改善箇所説明図

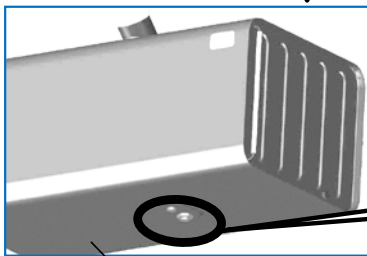
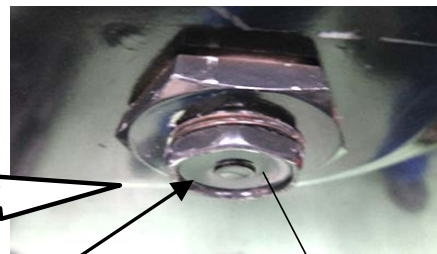
基準不適合発生箇所

【不具合の内容】

燃料タンクにおいて、ドレンプラグの燃料タンクへの組み付け作業が不適切なため、ドレンプラグが適切に締め付けられていないものがある。
そのため、そのままの状態で使用を続けると、ドレンプラグ部より燃料が漏れるおそれがある。

【改善措置の内容】

全車両、燃料タンクドレンプラグを規定トルクで締め付ける。

識別：燃料タンクの品番シールに識別シール(緑色)を貼付する。
